# 発電用原子力設備規格 材料規格（2020年版） JSME S NJ1-2020

技術評価に関する検討チーム会合における  
日本機械学会への説明依頼事項に対する回答

(一社)日本機械学会 発電用設備規格委員会  
原子力専門委員会 材料分科会

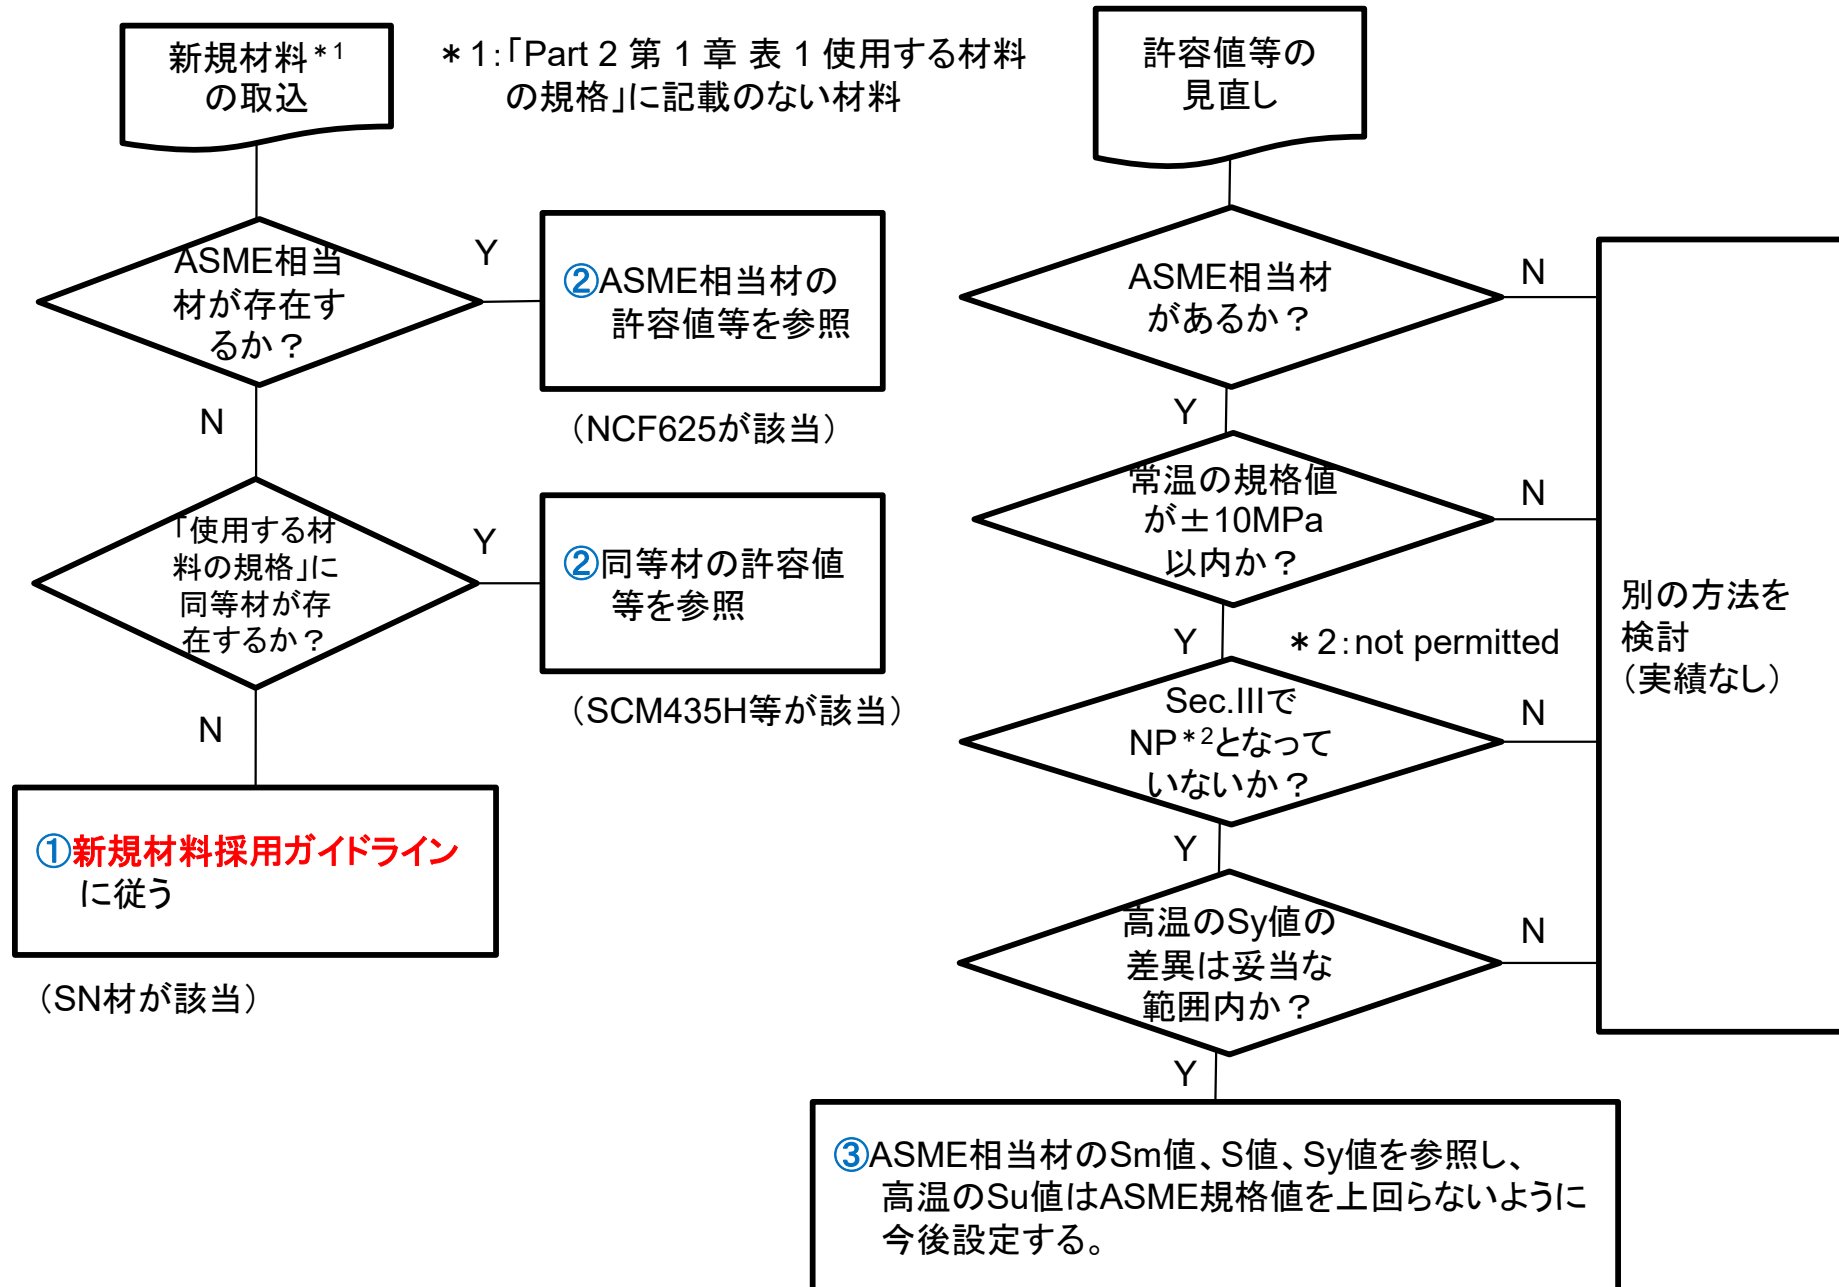
(a) 材料規格は、ASME Sec. II<sup>9</sup>、JIS B8267「压力容器の設計」を取り込んだ、JIS压力容器規格 (Design by Rule) の考え方に基づいて設計係数を見直ししなかった等の説明がありました。<sup>10</sup>どのような考え方で他の規格等を取り込んでいるのか、フローチャートで示して下さい。

- ① 「新規材料採用ガイドライン」に基づき新規材料を取り込む場合
- ② 相当材 (又は同等材) の関係より新規材料を取り込む場合
- ③ 相当材の関係よりASME規格と整合を図る観点から見直しを行う場合

上記の場合について考え方を次頁にフローチャートとして示す。

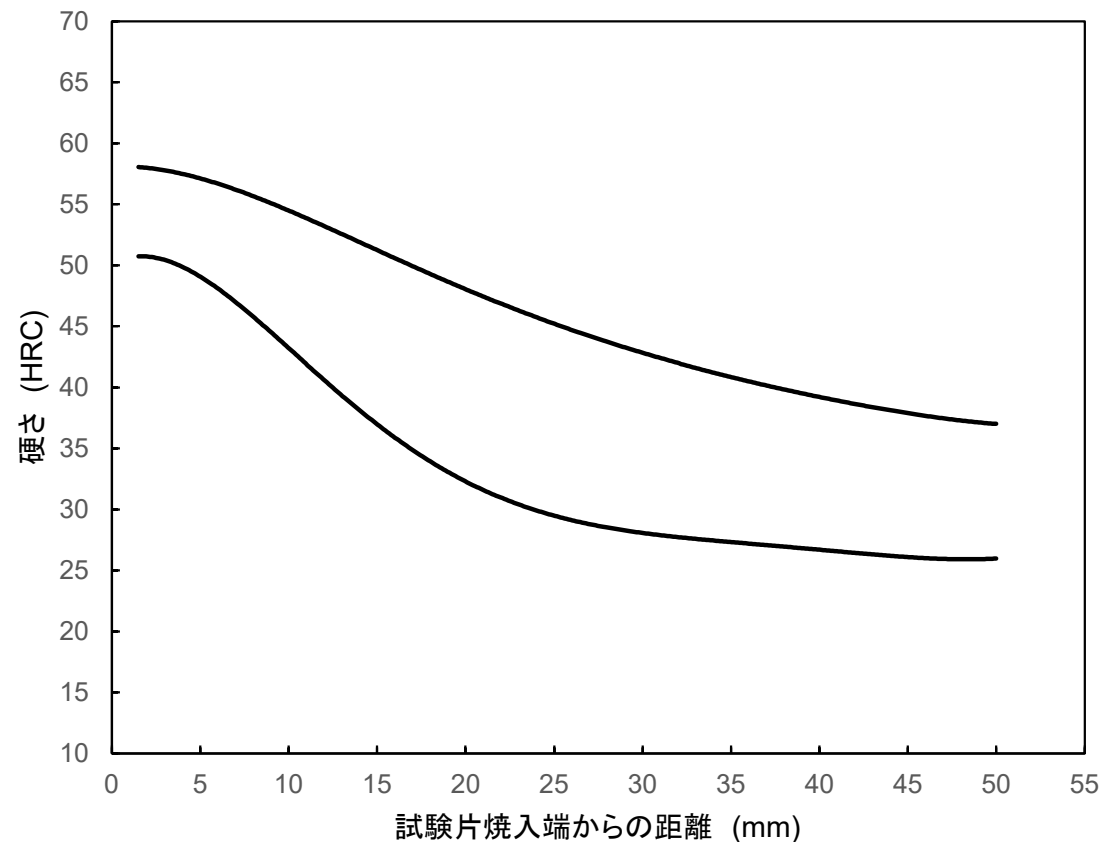
(a) 「JIS G 4052 焼入性を保証した構造用鋼鋼材(H鋼)」のSCM435H、SCM440H及びSCM445H(いずれもクロムモリブデン鋼)を取り込み、その規格値として、SCM435、SCM440及びSCM445と同じとしたことについて、「質量効果が考慮された一定品質の機械的特性が確保されている。」等の定性的な説明がありました。常温・高温での機械特性を比較して示してください。

JIS G4052(SCM435H、SCM440H及びSCM445H)とJIS G4053(SCM435、SCM440及びSCM445)を比較すると、JIS G4052には次の**要求が付加**されている。

- ・ **焼入れ性**
- ・ **オーステナイト結晶粒度**

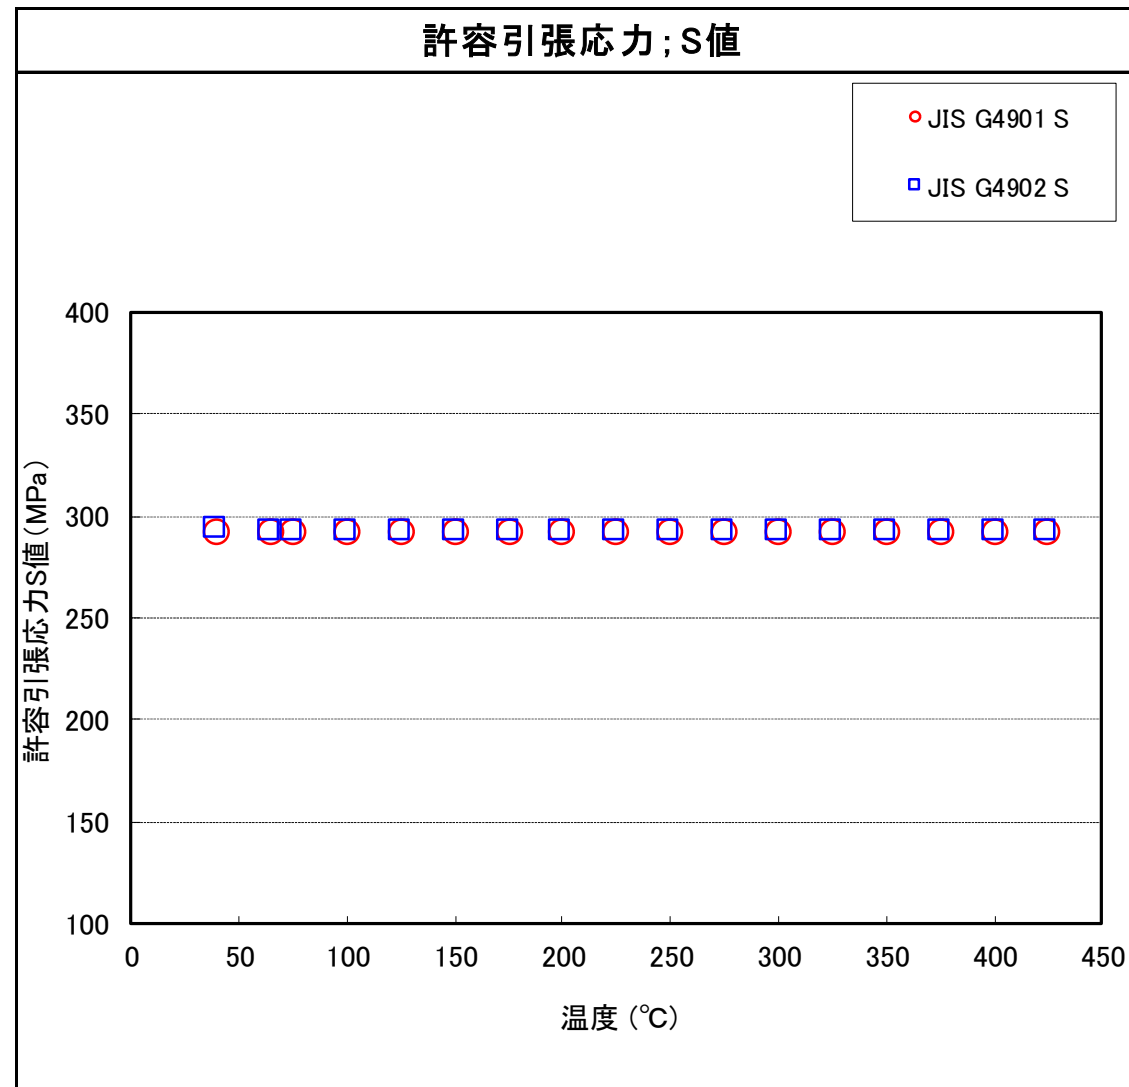
(b) 「JIS G 4901耐食耐熱超合金棒」のNCF750(棒材)の高強度材のS値として、「JIS G 4902耐食耐熱超合金, ニッケル及びニッケル合金一板及び帯」のNCF750(板材)の高強度材のS値を参照して設定していることについて、薄板の材料強度に係わる許容値を厚板に適用することを確認した技術的根拠について説明をもとめたところ、適用寸法は異なるが、同一熱処理条件下では耐力及び引張強さはJIS材料規格上同じ値であるとの説明がありました。JIS規格値は常温の機械特性が規定されています。高温での機械特性を比較して示してください。

NCF750(棒材)の高強度材の $S_y$ 値及び $S_u$ 値は2012年版に規定されており、NCF750(板材)の高強度材の $S_y$ 値及び $S_u$ 値と同等である。

一般的に、化学成分の規定と常温の規格値が同じであればクリープ温度領域以下での高温強度は同等であると判断している。

なお、 $S_y$ 値は温度によってはわずかな相違(1MPa)があるが、この点は今後の改定の中で検討していく。
